ÚPN-SÚ MARTIN – ZMENY A DOPLNKY Č. 8 – Regulatívy územného rozvoja – URBANISTICKÝ OKRSOK - 01

ÚPN-SÚ MARTIN – ZMENY A DOPLNKY Č. 8 – Regulatívy územného rozvoja – URBANISTICKÝ OKRSOK - 04

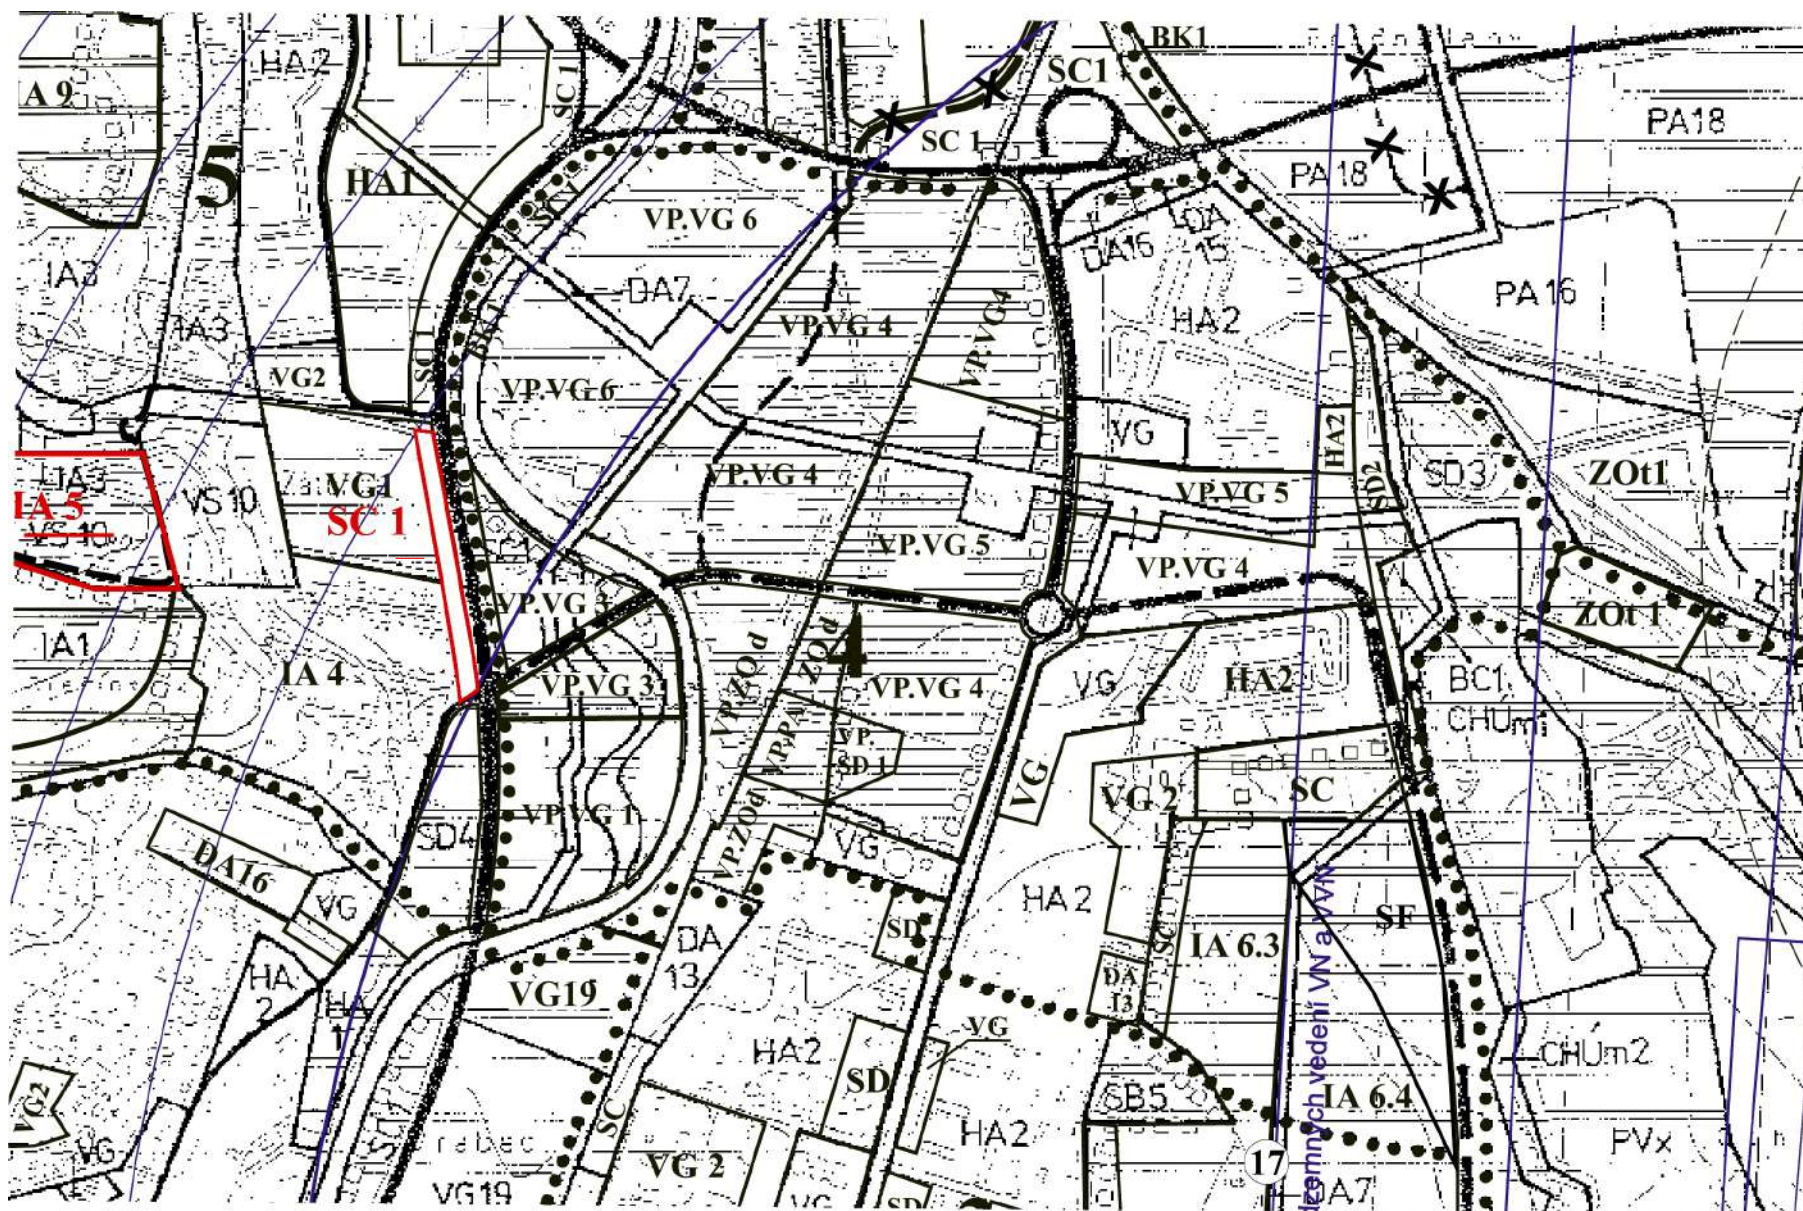
04	HA2	Jestvujúce bytové domy a obytné súbory	–hlavná funkcia obytná, prípustná funkcia občianskej vybavenosti, –v obytnom území nepripustiť hlučné, nehygienické prevádzky a prevádzky náročné na dopravu (obsluha, parking), –nepripustiť výstavbu radových garáží, garážovanie riešiť formou hromadných garáží, –prehodnotiť a zosúladiť možnosti výstavby nových parkovacích miest pri rešpektovaní nárokov na potrebné plochy zelene v rámci celej funkčnej plochy, –vyriešiť dopravno-obslužný systém objektov, –rešpektovať plochy verejnej zelene, –dobudovať oddychové a športové plochy pri BD	
04	VP	Mestské centrum Košúty - plochy navrhovaného polyfunkčného centra mestského až nadmestského významu	–hlavná funkcia občianska vybavenosť mestského až nadmestského významu, –polyfunkčná funkcia centra predstavuje celú škálu funkcií mimo hlučných, hygienicky závažných a výrobných funkcií, predovšetkým sú to funkcie občianskej vybavenosti, bývania, športu, kultúry, osvetu, školstva, štátnej a verejnej správy, dopravy, rekreácie, atď., –riešiť hlavnú urbanistickú a dopravnú koncepciu celého Mestského centra Košúty VP (rešpektujúc väzby na okolité zastavané územie), ktorá bude záväzná pre všetky plochy riešeného územia, každá z nich (príp. združené plochy) bude riešená samostatne v stupni ÚPN-Z, –dobudovať pešie prepojenie Mestského centra Košúty s obchodným centrom Tulip pešou lávkou cez rieku Turiec, –rešpektovať rieku Turiec v zmysle jeho funkcie hydricko-terestrického biokoridoru nadregionálneho významu, –je potrebné ponechať manipulačný pás pre opravy, údržbu a povodňovú aktivitu v šírke min. 6 m od brehovej čiary, –rešpektovať prírodný liečivý zdroj BJ-4 a prírodný zdroj minerálnej stolovej vody BJ-2 (Fatra) a jeho OP I. a II. stupňa, –v OP I. stupňa, vo vzdialenosti 120 m od prírodných minerálnych zdrojov v Martine, je zákaz vykonávania	Urbanistická štúdia Martin – Košúty, 1. a 2. Variant, CREAT architects, Martin, 2010 -Vyhláška Ministerstva zdravotníctva Slovenskej republiky č. 341/2010 Z.z., ktorou sa ustanovujú ochranné pásma prírodných liečivých zdrojov a prírodných minerálnych zdrojov v Martine a druhy zakázaných činností v ochranných pásmach prírodných liečivých zdrojov a prírodných minerálnych zdrojov v Martine, -Prieskumné územie „Martin - Záturčie, minerálne vody“, držiteľ Slovenské pramene a žriedla a.s. Budiš,

VP.VG5 – Exist. plochy obchodných centier	–rešpektovať vymedzenú funkciu občianskej vybavenosti, –nepripustiť výstavbu čerpacích staníc pohonných hmôt, –územie napojiť pešími cestami a cyklotrasami na centrum mesta na nadradenú sieť	
		VP.VG6 – Plochy vyššej OV športu so značným podielom zelene	–hlavná funkcia OV s dôrazom na plochy športu a rekreácie s vysokým podielom zelene, <i>prípustná funkcia bývanie v bytových domoch</i> , –v rámci územia <i>rešpektovať</i> Mestský športový areál a jeho rozvojové plochy, –riešiť potrebné parkovacie plochy, –uvažovať s výstavbou mestskej športovej haly – arény	
		VP.ZOd – Exist. záhradková osada	–rešpektovať dočasný charakter záhradkových osád „Sever“ a „Ráztoka“ do doby územného rozvoja navrhovanej funkcie plochy VP, –na zrušenie, – <i>možnosť situovania parkovacieho domu po zrušení záhradkovej osady</i>	
		VP.SD1 – Navrhovaná plocha verejnej zelene	–rešpektovať nezastavateľné vymedzené ochranné pásmo I. stupňa prírodného liečivého zdroja BJ-4 a prírodného zdroja minerálnej stolovej vody BJ-2 (Fatra), –činnosť v ochrannom pásme II. stupňa navrhovať v zmysle Vyhlášky č. 341/2010 Z.z.	Vyhláška MZ SR č. 341/2010 Z.z., ktorou sa ustanovujú ochranné pásma prírodných liečivých zdrojov a prírodných minerálnych zdrojov v Martine a druhy zakázaných činností v ochranných pásmach prírodných liečivých zdrojov a prírodných minerálnych zdrojov v Martine

04	SC1	Navrhované pásy izolačnej zelene	– rešpektovať vymedzenú funkciu izolačnej zelene od komunikácie, – <i>pásy strednej a vysokej zelene</i>	
04	BK1	Biokoridor hydricko-terestrický	– rešpektovať biokoridor nadregionálneho významu Turiec s pobrežnou vegetáciou, – je potrebné ponechať manipulačný pás pre opravy, údržbu a povodňovú aktivitu v šírke min. 6 m od brehovej čiary, – rešpektovať GL 67 Sklabinský potok s pobrežnou vegetáciou, – zabezpečiť zachovanie prírodného charakteru vodného toku, – nepripustiť výrub pobrežnej vegetácie, – <i>zabezpečiť ekologickú čistotu v celom úseku toku, t.z. vykášať burinu a byliny v podrade stromov,</i> – <i>pri obnove vegetácie uprednostňovať dreviny zodpovedajúce spoločenstvám lužných lesov nížinných</i>	– previesť podrobný prieskum biotickej skladby

ÚPN-SÚ MARTIN – ZMENY A DOPLNKY Č. 8 – Regulatívny územného rozvoja – URBANISTICKÝ OKRSOK - 05

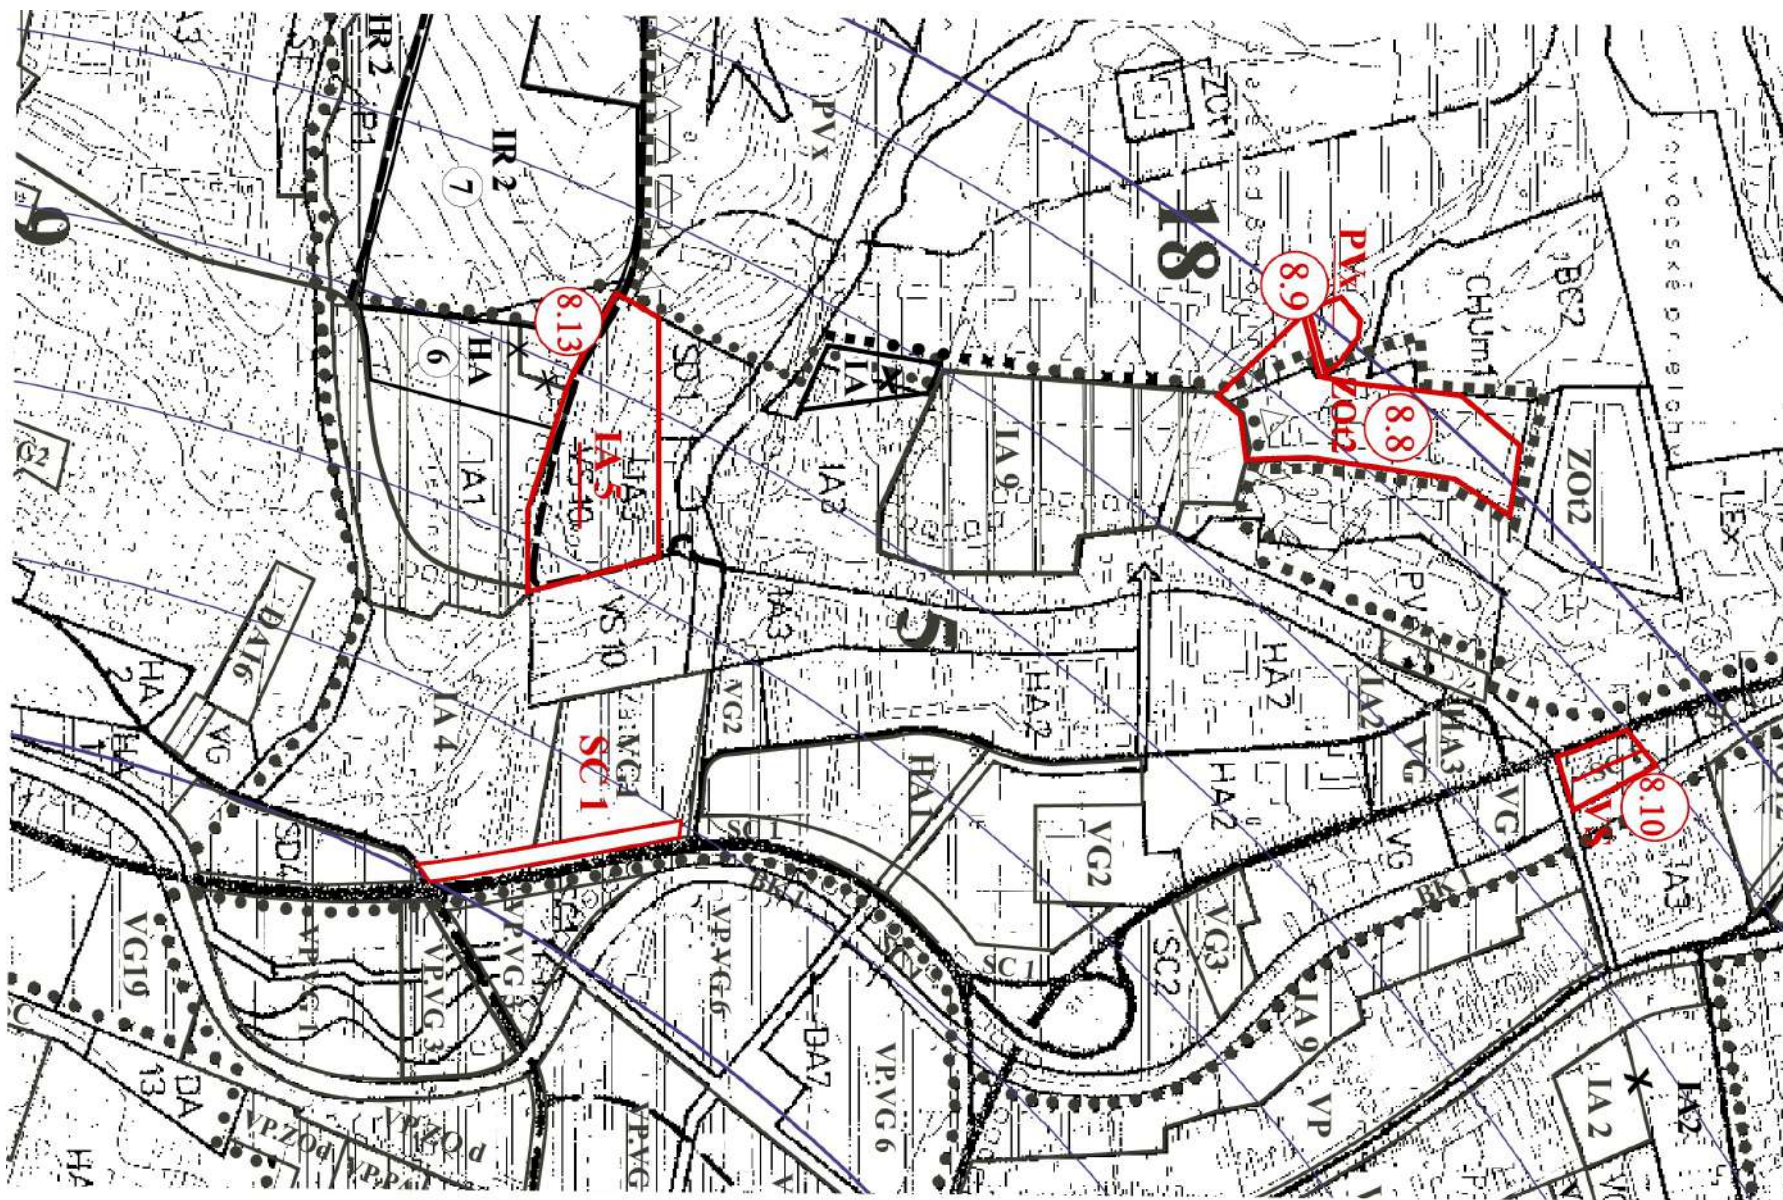
05	IA5	Navrhované rodinné domy	–základná funkcia obytná, prípustná funkcia občianskej vybavenosti, –pri samostatných RD maximálny počet nadzemných podlaží 2, pri šikmých strechách 1+obytné podkrovie, –nepripustiť hlučné, nehygienické prevádzky a prevádzky náročné na dopravu (obsluha, parking), –nepripustiť poľnohospodársku drobnovýrobu a chov hospodárskych zvierat, –parkovanie a garážovanie na vlastnom pozemku RD, –na pozemkoch RD koeficient zastavanosti max. 0,5, –v rámci územia riešiť plochu pre spoločnú športovo – rekreačnú vybavenosť a verejnú zeleň, –stavebná čiara hlavných objektov 6 m od hranice pozemku z uličnej čiaru,	-ÚPN-Z Martin – Záturčie v znení neskorších zmien a doplnkov

05	HA1	Navrhované bytové domy	- hlavná funkcia obytná, prípustná funkcia občianskej vybavenosti, - občiansku vybavenosť situovať pozdĺž ulice A. Stodolu, - v území riešiť športové plochy v dostatočnom objeme pre navrhované obytné územie - min. 1 m²/obyv. - v obytnom území nepripustiť hlučné, nehygienické prevádzky, - garážovanie riešiť v maximálnej možnej miere v rámci objektu, prípadne formou hromadných garáží, - v rámci územia je možné umiestniť výškovú dominantu max. počet 20 NP, ostatné BD - max. 12 NP, objekty OV - max. 4 NP, - rešpektovať verejnú zeleň, - rešpektovať priestor pre atletickú dráhu a multifunkčné ihrisko pri ZŠ A. Stodolu, - rešpektovať ťažiskovú plochu verejnej zelene medzi ulicou A. Stodolu a ZŠ A. Stodolu, - v rámci obytného územia riešiť detské ihriská, športoviská a pobytové verejné priestory, - dobudovať prístupové cesty a parkovacie plochy pre potreby základnej školy, - územie napojiť pešími cestami a cyklotrasami na nadradenú sieť	-Dielčia zmena UŠ Martin – Záturčie - HBV (ÚHA Martin, Akad. arch. Jesenský, 08/05) schválená uznesením MsZ v Martine číslo 142/05 dňa 25.08.2005, -Urbanistická štúdia HBV Martin – Záturčie, autori: Ing.arch.Hladký, Ing.arch.Valašková, Ing.arch.Jarošová, r.2020

05	VS10	Navrhované športovo-rekreačné zázemie <i>Kaštieľ s areálom</i>	–hlavná funkcia športovo-rekreačná, prípustná funkcia <i>prechodné ubytovanie</i>, –ostatné funkcie sú nepripustné, –rešpektovať existujúci park s kaštieľom, –akceptovať zásady pamiatkovej ochrany pri prestavbe kultúrnych pamiatok zapísaných v Ústrednom zozname pamiatkového fondu (ÚZPF), –rešpektovať lokalitu s významnými biotopmi GL18 Park pri kaštieli v Záturčí, –rešpektovať dopravný koridor pre navrhovanú komunikáciu zo západnej strany areálu kaštieľa sprístupňujúcu lokality Parkvile a Nový Martin, komunikáciu a trasy inžinierskych sietí umiestniť v min. vzdialenosti 2,5 m od hranice parku	- kultúrne pamiatky zapísané v ÚZPF: –Kaštieľ s areálom (11426/1-kaštieľ, 11426/2-park, 114626/3-aleja), –ÚPN-Z Martin – Záturčie, v <i>znení neskorších zmien a doplnkov</i>
05	VS	Navrhovaná športová vybavenosť	–hlavná funkcia športovo-rekreačná vybavenosť s vyšším podielom zelene, –prípustná funkcia doplnkovej občianskej vybavenosti k hlavnej funkcii, –plocha vhodná pre situovanie lodenice, –maximálna zastavanosť - 0,3, –maximálny počet nadzemných podlaží 2, prestrešenie plochou strechou, –v rámci plochy riešiť potrebné parkovacie kapacity, –prístup do územia riešiť z navrhovanej cesty v severnej časti územia v súlade s platnou legislatívou (vzdialenosť križovatiek), –stavba nesmie mať vplyv na prietočnosť rieky Turiec

05	SC1	Navrhované pásy zelene	–rešpektovať vymedzenú funkciu, –možná dostavba radových resp. viacpodlažných hromadných garáží, ktorých počet vyplýva z ochrany obytného územia pred hlukom; s výnimkou časti územia <i>priláhlej k ploche VG1</i>, v ktorej je nepripustná akákoľvek	–Dielčia zmena ÚS Martin – Záturčie – HBV (ÚHA Martin, Akad. arch. Jesenský, 08/05) schválená uznesením

05	VG1	Navrhovaná občianska vybavenosť	– rešpektovať vymedzenú funkciu, – doplnková funkcia bývanie v bytových domoch, – rešpektovať plochu cintorína ako vyhradenú zeleň, – <i>v území riešiť dopravnú kostru s napojením na nadradenú cestnú sieť, min. dopravný koridor v š = 10 m,</i> – <i>pozdĺž ul. Záturčianska výška objektov – max.6 NP, ostatné územie - max. 4 NP,</i> – <i>parkovanie riešiť v rámci objektov občianskej vybavenosti,</i> – <i>v rámci riešenia verejnej zelene nadviazať na chránený areál kaštieľa a jeho parku,</i> – rešpektovať výhľadovú trasu kabínkovej lanovky na Ostredok a Martinské hole a jej ochranné pásmo	– okrajom územia vedie vo výhlade navrhované predĺženie kabínkovej lanovky Ostredok – nové centrum, - kultúrne pamiatky zapísané v ÚZPF: - Kaštieľ s areálom (11426/1-kaštieľ, 11426/2-park, 114626/3-aleja), – ÚPN-Z Martin – Záturčie v znení neskorších zmien a doplnkov
05	BK1 CHÚ m1	Biokoridory hydricko-terestrické lokálneho významu	– rešpektovať navrhované biokoridory Veľký jarok a potok Zázrivá s ich pobrežnou vegetáciou ako biokoridory hydricko-terestrické lokálneho významu, – zabezpečiť zachovanie prírodného charakteru vodných tokov, – zákaz výrubu pobrežnej vegetácie, – rešpektovať genofondovú lokalitu 63 Záturčianske jelšiny (Veľký jarok) a lokality s významnými biotopmi , – <i>možná realizácia peších chodníkov s oddychovými lavičkami,</i> – <i>trvalé trávne porasty využívať ako kosné lúky</i>

ÚPN-SÚ MARTIN – ZMENY A DOPLNKY Č. 8 – Regulatívy územného rozvoja – URBANISTICKÝ OKRSOK - 06

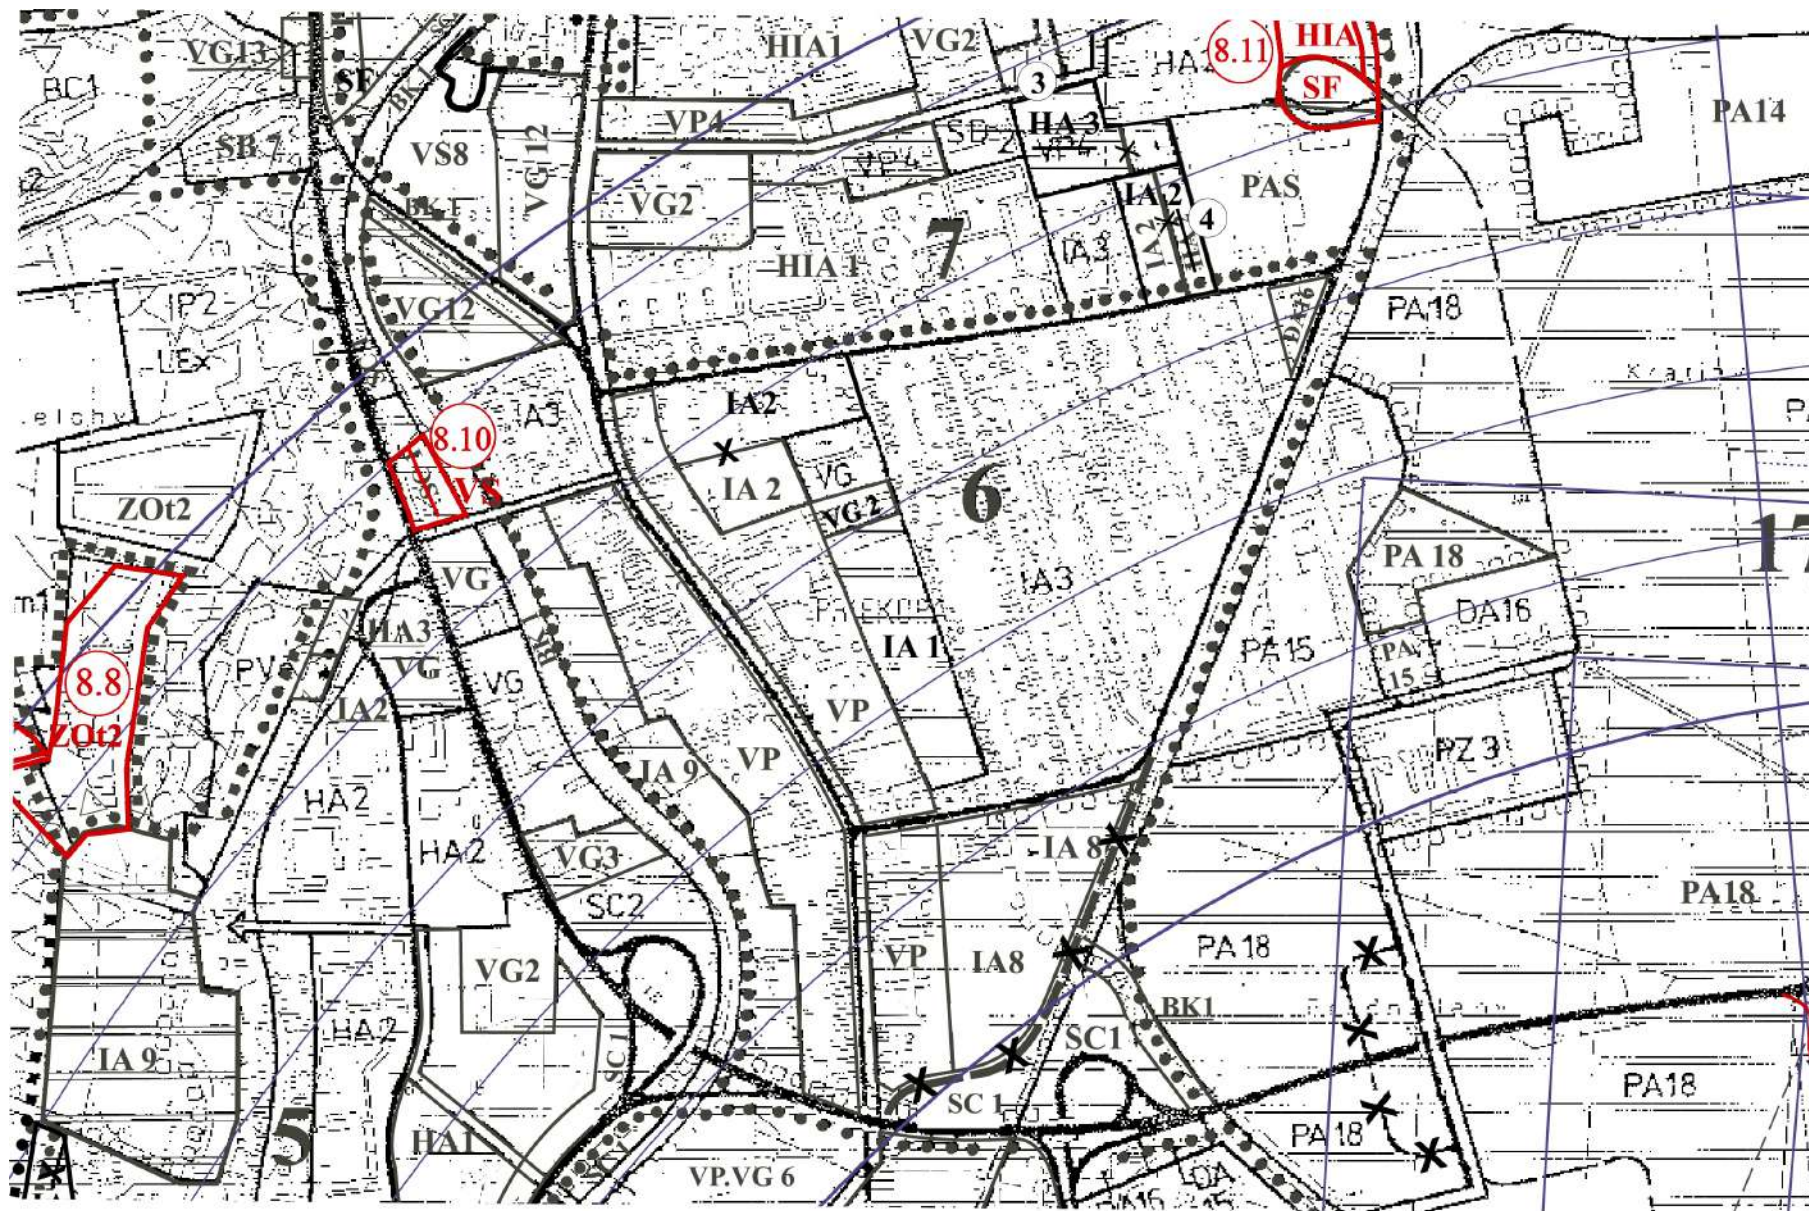
06	IA3	Jestvujúce rodinné domy	–základná funkcia obytná, prípustná funkcia občianskej vybavenosti, –rešpektovať prevládajúcu formu a spôsob zástavby v jednotlivých uliciach, –prestavba exist. objektov je možná za podmienok: - nesmie byť prekročená prevládajúca výška zástavby hlavných stavieb orientovaných do konkrétnej strany ulice, - zvoliť prevládajúci typ prestrešenia hlavných stavieb orientovaných do konkrétnej strany ulice, - rešpektovať stavebnú čiaru hlavných stavieb orientovaných do konkrétnej strany ulice, –na ul. Ondreja Plachého a Majerčíkovej pri <i>prestavbách</i> a <i>nadstavbách</i> nadviazať na existujúci architektonický typ RD, –na ul. Ondreja Plachého a Majerčíkovej pred radovými domami nepripustiť oplocovanie predzáhradiek, prípustná je výstavba nízkych živých plotov do výšky max. 110 cm, –výstavba v ochrannom pásme železnice je podmienená výnimkou z OP železnice, –medzi komunikáciu a železničnú trať navrhnuť steny zabraňujúce osvetleniu, svetlolarity, –pre výstavbu objektov v riešenom území je potrebné vypracovať hlukovú štúdiu a jej výsledky rešpektovať, –rešpektovať existujúce zberné komunikácie Kratinova a Sučianska a koridor navrhovanej zbernej komunikácie v súbehu s traťou, –nepripustiť hlučné, nehygienické prevádzky a prevádzky náročné na dopravu (obsluha, parking), –parkovanie a garážovanie na vlastnom pozemku RD, –popri vodných tokoch Turiec a Sklabinský potok (Jordán) ponechať dostatočnú rezervu pre brehové porasty a pešie trasy, –na pozemkoch samostatne stojacich RD koeficient zastavanosti - 0,6

06	IA8	Navrhované rodinné domy	–základná funkcia obytná, prípustná funkcia občianskej vybavenosti, –hlavnú urbanistickú a dopravnú koncepciu riešiť generelom územného rozvoja,	–UŠ Martin – Priekopa, Klin, spracovateľ Ing. arch. E. Hejzlarová,

06	VP	Plochy bývania s OV	–hlavná funkcia bývanie s možným zvyšovaním podielu občianskej vybavenosti, – parkovanie a odstavenie vozidiel na vlastnom pozemku, –akceptovať zásady pamiatkovej starostlivosti pri prestavbe kultúrnych pamiatok zapísaných v Ústrednom zozname pamiatkového fondu (ÚZPF), –pri prestavbe a novej výstavbe neprekračovať max. výšku objektov na susedných pozemkoch, –pri prestavbe priestor medzi objektmi ul. Priekopská a Za Jordánom riešiť komplexne s potokom Jordán ako verejný priestor (urbanistický parter)	- kultúrne pamiatky zapísané v ÚZPF: rímsko katolícky kostol (617/0)
06	VG	Plochy jestvujúcej občianskej vybavenosti	–rešpektovať vymedzenú funkciu, –rešpektovať plochy jestvujúcej základnej občianskej vybavenosti (základná škola, kultúrny dom, dom sociálnych služieb)	
06	VG2	Plochy základnej občianskej vybavenosti	–rešpektovať vymedzenú funkciu	
06	DA7	Navrhované hlavné pešie komunikácie	–vymedziť trasu hlavných peších komunikácií v smere V-Z a S-J, –rešpektovať ich trasy v nadväznosti na susedné okrsky

06	VG12	Navrhované plochy občianskej vybavenosti	–hlavná funkcia občianskej vybavenosti, prípustná funkcia obytná, –rešpektovať zátopovú čiaru 50-ročnej a 100-ročnej vody rieky Turiec a opatrenia z nej vyplývajúce, –maximálny počet nadzemných podlaží – 4NP, –rešpektovať rieku Turiec s brehovými porastmi v zmysle jej funkcie hydricko-terestrického biokoridoru nadregionálneho významu, –rešpektovať Sklabinský potok (Jordán) s pobrežnou vegetáciou v zmysle jeho funkcie hydricko-terestrického
